**MRAe**

## **Projet de création du parc éolien «La Luçoise » sur la commune de Luc (Lozère)**

N°MRAe : 2022APO45  
N°saisine : 2021-9080  
Avis émis le 09 mai 2022

Figure 2: Composition du projet

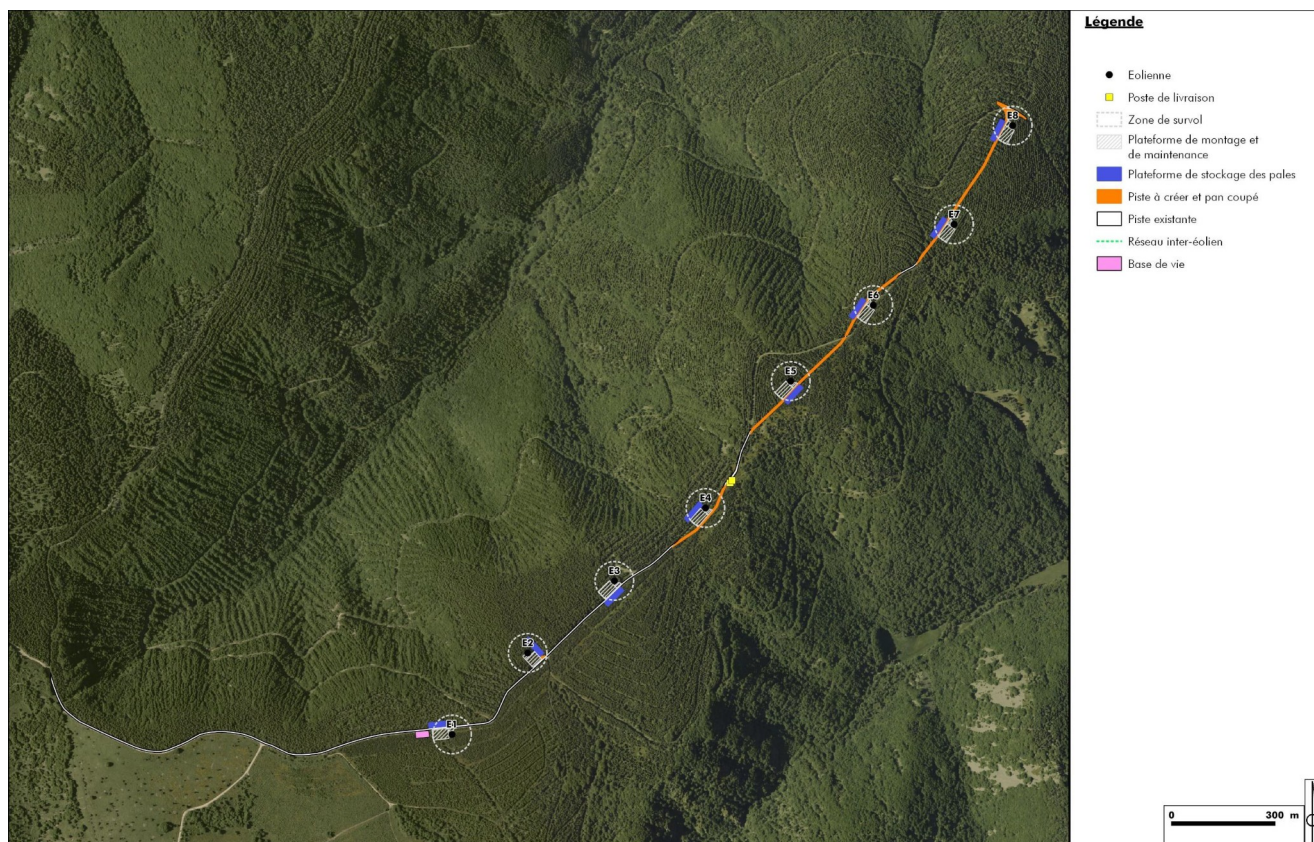
Le projet est constitué d'un alignement de huit éoliennes, de leurs plateformes de montage et de maintenance, d'un réseau électrique inter-éoliennes, d'une base de vie proche de E1 (surface non précisée), de deux postes de livraison proches de E4 et de réserves incendie (volumes et emplacements non précisés). Le type d'éolienne envisagé répond au gabarit suivant : hauteur de mâts d'environ 94 m, diamètre du rotor de 112 m, hauteur maximale en bout de pale d'environ 150 m. La garde au sol (distance entre le bout de pale et le sol) est de 38 m.

La surface totale permanente impactée par le parc et ses aménagements est de 3,6 ha (emprise temporaire environ 5 ha de plus) ; le projet nécessite le défrichement de 13,16 ha. L'accès au site du projet se fait depuis la RD 71 à l'ouest du projet puis par des pistes forestières existantes qui doivent être élargies. Les accès aux plateformes des éoliennes doivent être créés (1 165 m soit 8 400 m<sup>2</sup>) et la piste existante sur le site renforcée et élargie sur 2 400 m (soit 1,3 ha) ; le réseau électrique (environ 2 600 m linéaires) qui relie les éoliennes, et le poste de livraison du parc suit le tracé des pistes.

**La MRAe recommande que l'étude d'impact précise et ré-évalue les effets de ce projet en phase travaux en intégrant l'ensemble des aménagements prévus et les situations particulières attendues (terrassements, mise en œuvre des fondations...) à l'appui d'une étude géotechnique.**
